Keitimo nurodymas Nr. 13

Projekto pavadinimas: „VGTU Elektronikos, Mechanikos ir Transporto inžinerijos fakultetų laboratorijų korpuso (Plytinės g. 25, Vilnius) statybos darbai su darbo projekto BIM (angl. Building Information Modeling – Statinio informacinis modelis) aplinkoje parengimu“.

Tema: Objektas Nr. 02, Vėdinimo sistemų papildomi darbai.

SISTEMA PP-1;

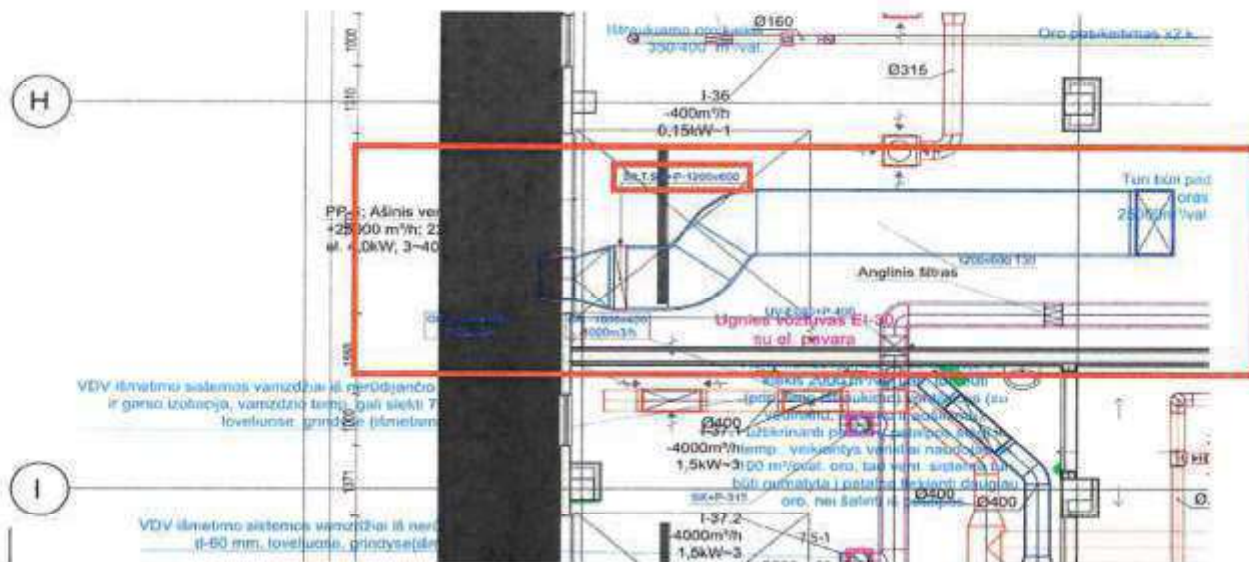
1 aukšte 7.4 patalpoje, Technologinės dalies užsakovo patikslintoje užduotyje, rašoma, kad ortakis turi būti numatytas iki automobilio stendo priekinės dalies, šalto oro padavimui. Ko nebuvo numatyta TP užduotyje.

DP sprendinį pakoreguoti numatant ortakį iki automobilio stendo.

Sumontuoti šiltintą skledę su el pavara, nes yra numatyta didelė oro padavimo anga, kuri gali užšalti šaltuoju periodu.
